## Annexe 1 : RELEVÉ DES INSUFFISANCES

MCF 2 - Vimy Bruay

Régime d'Enregistrement

**Tableau de réponses à la DREAL**

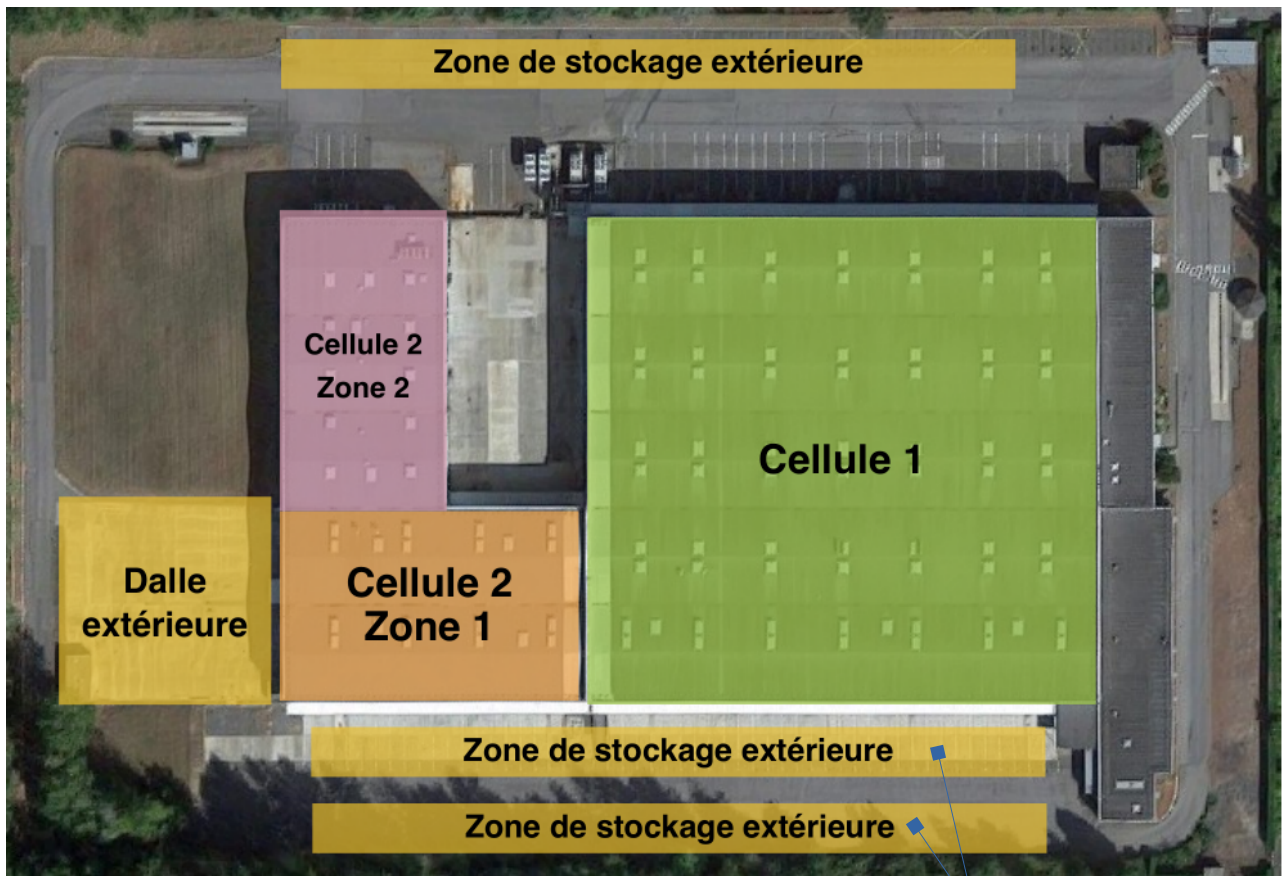
il est présenté 3 stockages aériens

- dalle extérieure
- zone de stockage n°1
- zone de stockage n° 2

sur la vue aérienne en page 5, il est représenté 4 zones de stockages

Faut il considérer la zone de stockage n°2 comme étant celle composée des 2 zones , à considérer comme une seule et unique zone ? Si oui, numérotez les zones pour une meilleure compréhension.

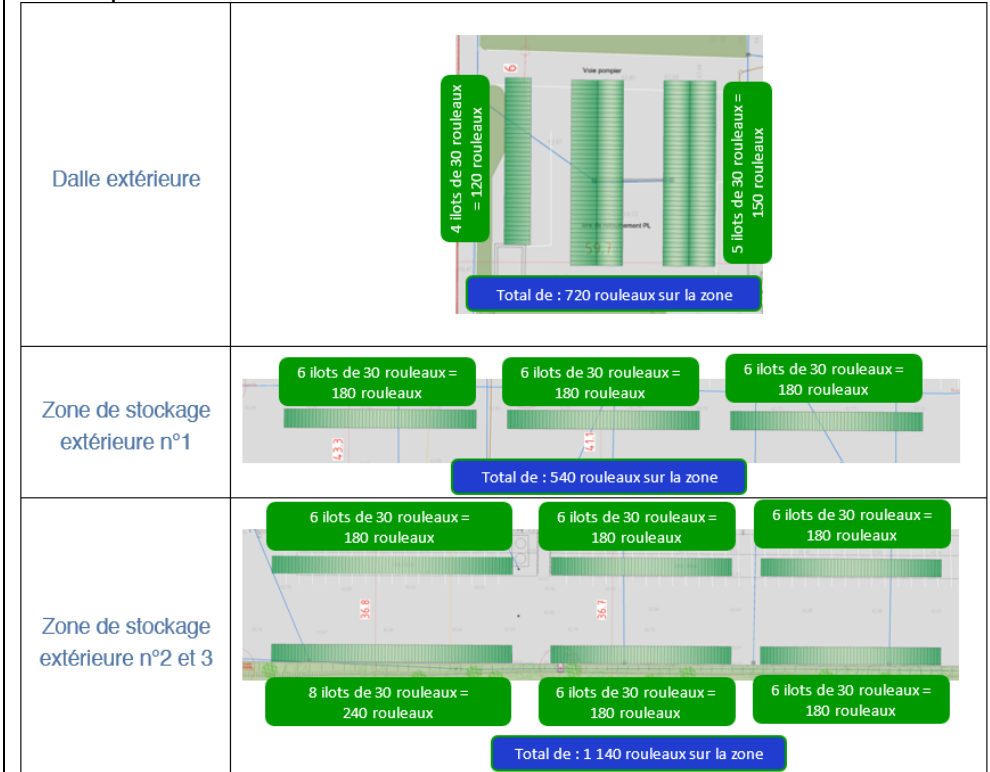
Pour les 3 zones de stockage aérien de produits finis, détailler le nombre maximal de rouleaux stockés par ilots et par zone.

Indiquer la distance entre les cellules 1&2 et les stockages aériens.

Le nombre maximal de rouleaux stockés par ilot et par zone pour les zones de stockage aérien de produits finis a été précisé dans l'étude des flux thermiques comme suit :

**Voir à la page 6 de l'étude des flux thermiques**

<p>Les distances des zones de stockage extérieures avec les cellules ont été précisées dans l'étude des flux thermiques comme suit :</p> <p><i>Les zones de stockage extérieures sont disposées :</i></p> <ul style="list-style-type: none"> <li>- Pour la zone de stockage extérieure n°1, à 27 m de la façade Est des cellules 1 et 2,</li> <li>- Pour la zone de stockage extérieure n°2, à 8,8 m de la façade Ouest des cellules 1 et 2,</li> <li>- Pour la zone de stockage extérieure n°3, à 31 m de la façade Ouest des cellules 1 et 2,</li> <li>- Pour la dalle extérieure, à 10 m de la façade Nord de la cellule 2.</li> </ul> <p><b>Voir à la page 5 de l'étude des flux thermiques</b></p>
<p><u>Page 22 ; paragraphe 2.5.3.3 stockage extérieur</u></p> <p>Il est indiqué que les <i>caractéristiques des zones de stockages seront les suivantes :</i></p> <p><i>nb d'ilots : 3</i></p> <p><i>l des ilots 43,2 m</i></p> <p><i>L des ilots 4,2 m</i></p> <p><i>largeur entre ilots 7,0 m</i></p> <p>Ce qui donne une zone de stockage d'une Longueur de 4,2 m et d'une largeur de 144 m (<math>3 \times 43,2 + 2 \times 7</math> arrondi à 144). Ces données correspondent à celles de la zone de stockage n°1 décrites en page 4.</p> <p>Par contre, les données de la zone de stockage n°2 (L 16 , l 160m) décrites en page 4 ne correspondent pas.</p> <p><b>Incohérence à modifier.</b></p>	<p>Le plan de stockage prévoit 3 ilots sur les zones de stockage extérieures n°2 et n°3 dont :</p> <ul style="list-style-type: none"> <li>- 2 ilots de 43,2 m par 4,2 m,</li> <li>- 1 ilot de 57,6 m par 4,2 m.</li> </ul> <p>Pour permettre de modéliser ce stockage, une moyenne a été faite sur la largeur des ilots pour obtenir 3 ilots de taille identique.</p> <p>Ainsi, les caractéristiques FLUMilog de ces zones de stockages extérieures ont été modifiées comme suit :</p> <p>Nombres d'ilots : 3</p> <p>l des ilots : 48,6 m</p> <p>L des ilots : 4,2 m</p> <p>Largeur entre les ilots : 7 m</p> <p>Ce qui donne une zone de stockage d'une longueur de 4,2 m et d'une largeur de 160 (<math>48,6 \times 3 + 2 \times 7 = 159,8</math> m).</p>

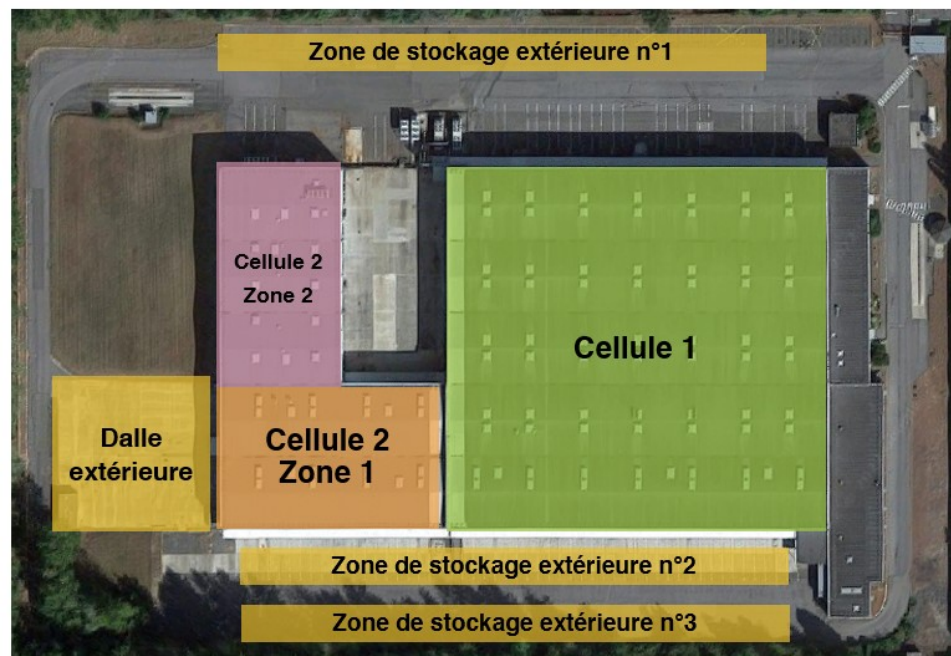
sur la vue aérienne en page 5, il est représenté 4 zones de stockages

Faut-il considérer la zone de stockage n°2 comme étant celle composée des 2 zones, à considérer comme une seule et unique zone ? Si oui, numérotez les zones pour une meilleure compréhension.

Ce point a été précisé, il y a 4 zones de stockage extérieure qui sont représentées sur le plan ci-dessous :

Les zones de stockage extérieures n°2 et n°3 sont indépendantes (distantes de 10 m).

**Voir à la page 5 de l'étude des flux thermiques**
